SZAKÉRTŐI VÉLEMÉNY

A KOMLÓ, 48-AS TÉR 3837 HRSZ ALATTI TERÜLETEN LÉVŐ „KAPTÁR" EÉNEVEZÉSŰ MŰVÉSZETI KÖZPONT BEÁZÁSI ÉS GÉPÉSZETI HIBÁIRÓL, A HIBÁK OKÁRÓL ÉS A KIJAVÍTÁS MÓDJÁRÓL

DR. GYŐRPÁL MIKLÓS KÖZJEGYZŐ MELLETT MŰKÖDŐ LÉBERNÉ DR. HORVÁTH AMELITA KÖZJEGYZŐHELYETTES, **41011/N/606/2024/9** ÜGYSZÁMÚ VÉGZÉSE SZERINT

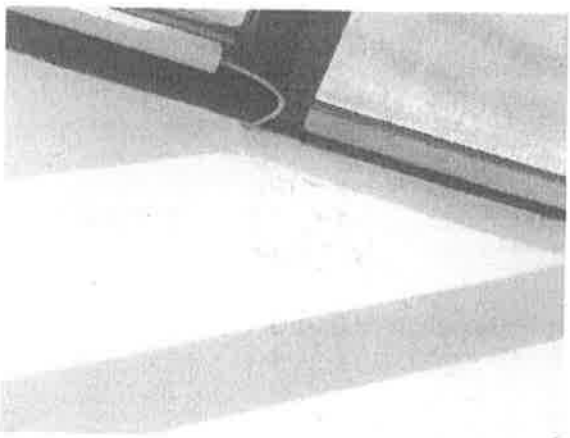
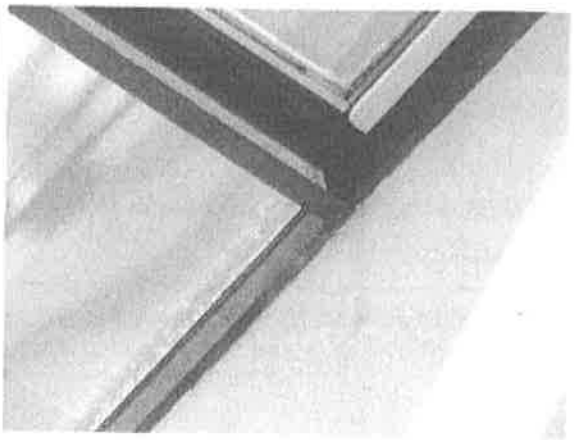
Tényszerűen megállapítható, hogy a felülvilágító nyíló szárnyainál beázás tapasztalható; a bejutó víz a szárny vezérlését is terheli a kapcsolódó épületszerkezetek mellett. A felülvilágító vízszintes tok-, és szárnyrészén a vízlefolyás gátolt, a víz visszatorlódik, a szerkezeti elemek mögött álla víz 5-8 cm szélességben.

A beázás valamennyi szárnyrészen (nyitható részek) tapasztalható, a fix részeken ugyan áll a víz a tok visszatorlasztása miatt, de beázási nyom nincs.

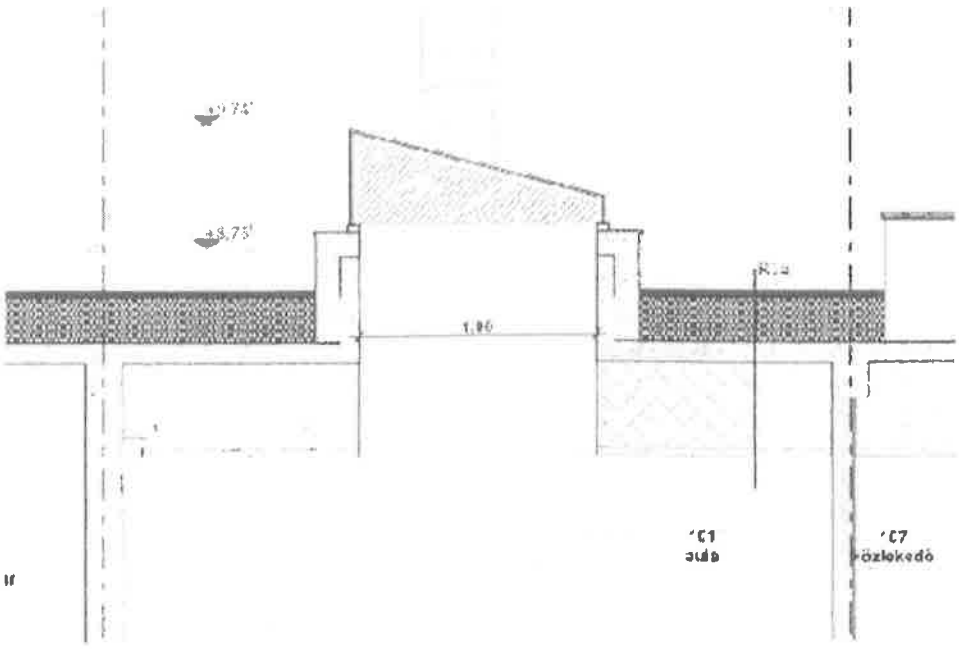
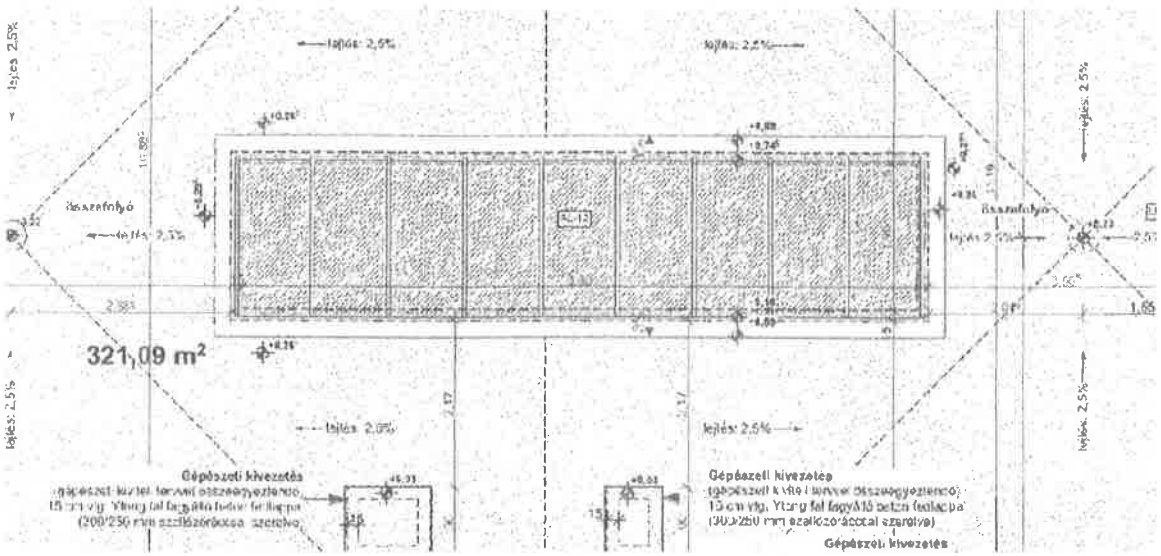
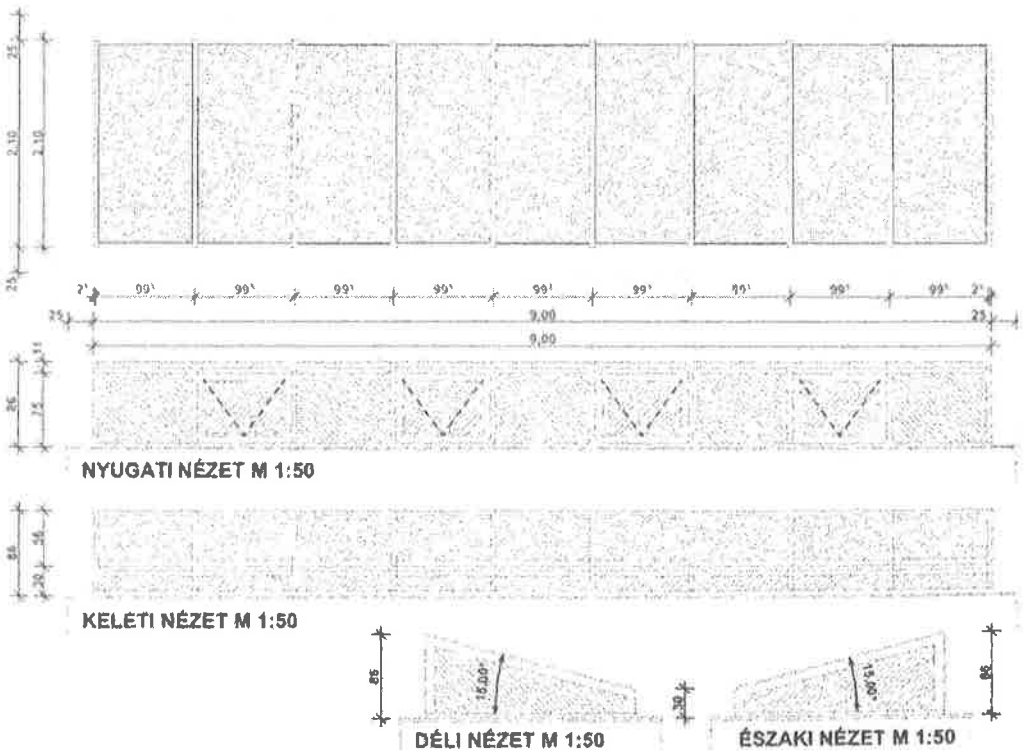
Az épület terveit az Építész Kör Kft készítette 2021.04. hónapban. A kiviteli terv a felülvilágítót az alábbiak szerint tartalmazza:

Tény, hogy a B-B metszet tartalma a felülvilágító szerkezetre vonatkozóan minimális, a tervekből az alaprajz, a tetőfelülnézeti terv és a B-B metszet a geometriai méreteket megadja, a konszignáció további részletetek ad meg, a CSP09 részletterv az vasbeton parapetfal és az üvegszerkezet kapcsolatát bemutatja a víz- és hőszigeteléssel együtt. A tervek méretei alapján a tervezett felülvilágító 62 cm lábazati magassággal kiemelt hőszigetelt vasbeton szerkezet, amelyre egy tört vonalvezetésű üvegezett szerkezet kerül, a ferde sík 16.6 fokos hajlászögű. A vasbetonszerkezet – hőszigetelés – üvegszerkezet kapcsolatáról adat, tervrészlet nincs. A konszignáció adatai (AL -12):

A szárnyak és a ferde síkú üvegszerkezet hajlásszögét a konszignáció tisztázza, a hajlásszög 15 fokos. A szöveges rész tisztázza az üvegszerkezetet, a motoros nyitást szél és esőérzékelővel; a példaértékkel megadott típust (Schüco FW50+ és Schüco AWS 70 HI).

A tervezett szerkezetekre vagy az elvárt teljesítményt kell definiálni, vagy azt a típust kell megadni, aminek a teljesítménye kielégíti a tervi követelményeket, így a példaértékkel megadott típus elfogadható.

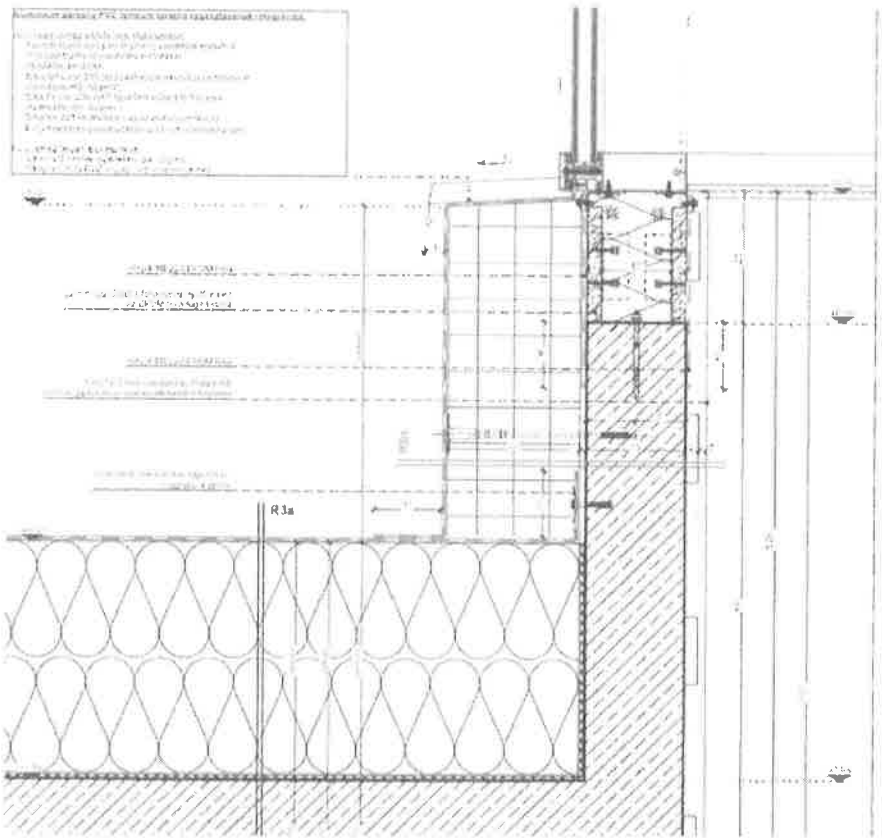
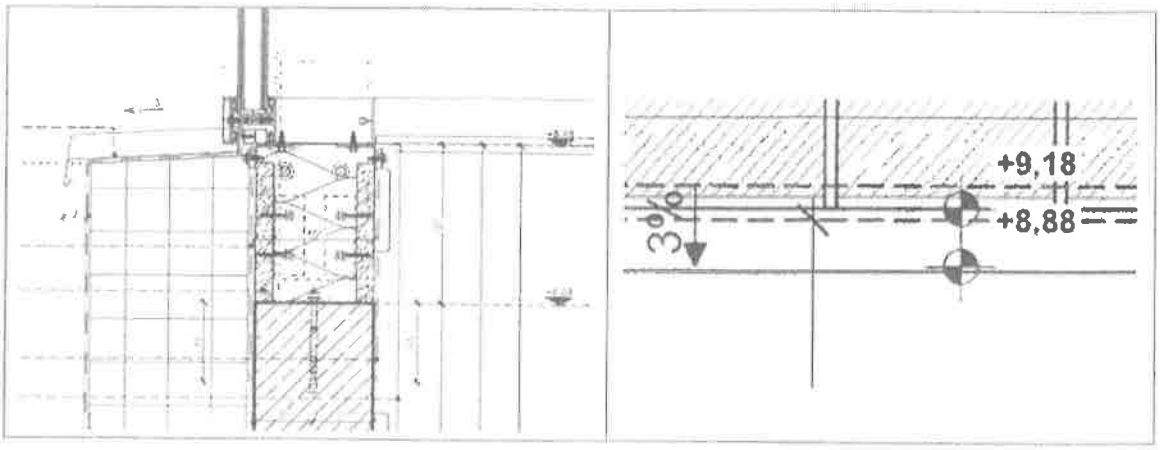
A lakatos konszignáció nem tartalmazza a felülvilágító bordaszerkezetét alátámasztó szerelvényt, de a csomóponti terv a szerkezetképzésre utal. Az alátámasztás tisztázásához további tervezői vagy gyártói adat szükséges.

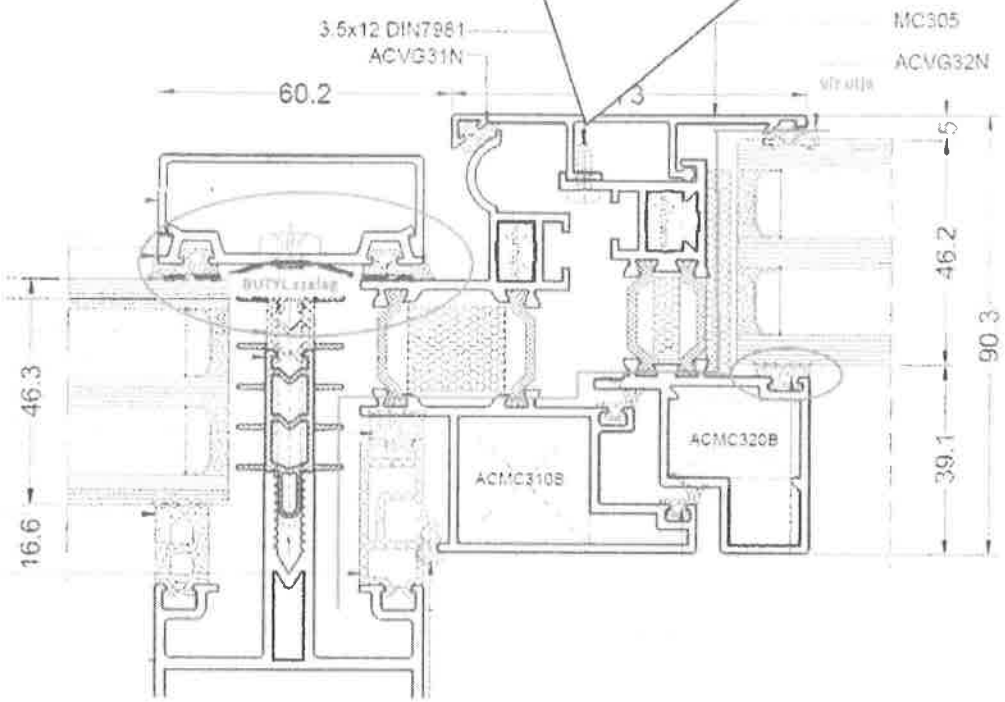
Az ablakszárny üvegbefogadó mérete 46.2 mm; a beépített üvegszerkezet 46 mm, az alsó tömítésre 2 mm hely marad, ami a biztonságos tömítéshez nem elegendő, azaz a szárny konstrukció nem tudja biztonságosan fogadni a 46 mm-es üvegszerkezetet. A szárny és üveg közötti tömítés alapvetően vízzáró tömítés, amennyiben a rendszertömítés kerül a szerkezetbe. /Ehhez szükséges ismerni a vizsgálati körülményeket és a vizsgált szerkezetet, au Első vizsgálati jelentést./ A tömítés ellenére víz juthat az üveg és a tömítés közé, de annak el és kivezetését a szerkezet – mint minden ablak esetén – zárt módon biztosítja. Amennyiben a víz befeszül, úgy a beázás létrejön, amit az alsó tömítés hivatott megakadályozni. A 2 mm tömítés és szerkezeti kapcsolat befeszített, zárt állapotban kevesebb, mint 2 mm, **az adhéziós erők és a Van der Waals féle erők a 2 mm alatti részben a víz befeszülését eredményezik, amelyre a továbbra is bejutó víznyomással hat, így a nem elegendő tömítés miatt a víz a belső térbe jut. II. számú, de elsődleges vízbejutási lehetőség.** A víz utánpótlást a feszültséghez a szárny víz visszaduzzasztó hatása is okozza; az alacsony hajlásszög miatt a víz a szárny és a tok felett torlódik, visszaduzzad 5-8 cm magasan.

Amennyiben a víz visszaduzzasztás megszűnik és a tömítés szabványos, úgy a vízbejutás kizárható; a víztorlódást a hajlászög emelésével lehet elérni, a tömítésvastagságot konstrukció cserével lehet elérni.

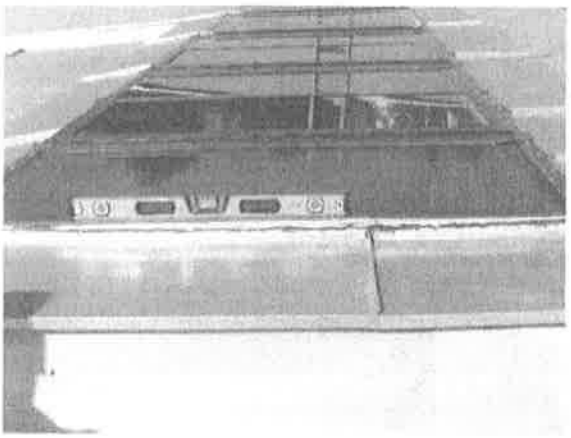
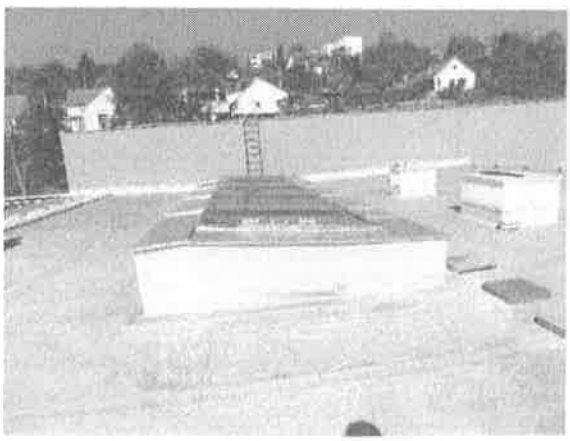
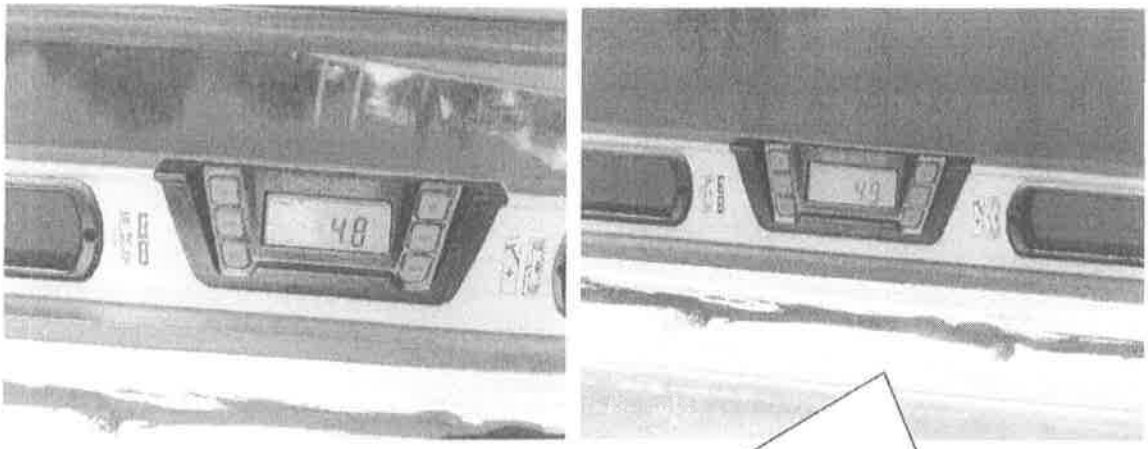
A beépített felülvilágító hajlásszöge 4.8 – 4.9 fok, ami nem éri el az 5 fokos alsó határt:

A bádogos szerkezet és a felülvilágító borda csatlakozása a direkt rögzítések miatt nem elfogadható, a rögzítések közötti hőmozgás csak a bádogos munka vetemedésével képes létrejönni, ami síkból való kitérést jelent, nyitott állapotot teremtve, amin a „rákent" tömítőanyag nem segít.

A kivitelezett bádogos szerkezet és a felülvilágító borda kapcsolata.

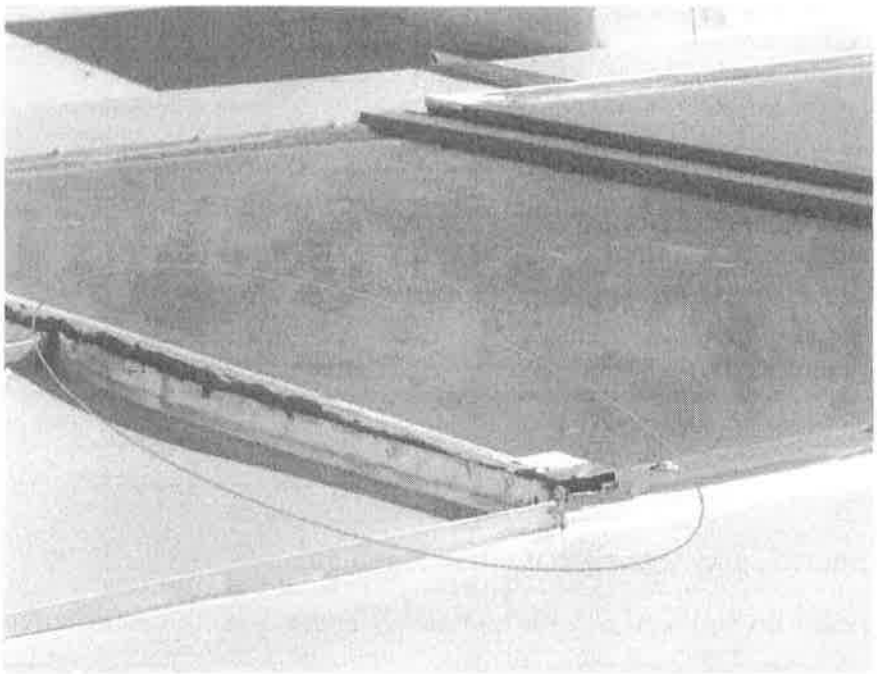
A kivitelezett felülvilágítóhoz érdemi csomópontok nem állnak rendelkezésre; a felülvilágító szerkezet viszonylag bonyolult kapcsolatokkal bír (szigetelés zárás, bádogos kapcsolat), a hatások szélsőségesek, a csomópontok tervezése szükséges, ami a kivitelezés alapja. Vagy az eredeti tervezett állapotot kell kivitelezni a megadott csomópontok szerint, vagy a módosítást, de ahhoz a csomópontokat a tervezőtől meg kell rendelni. Csak így kerülhető el a nyitott profil, az alkalmatlan bádogosszerkezeti kapcsolat:
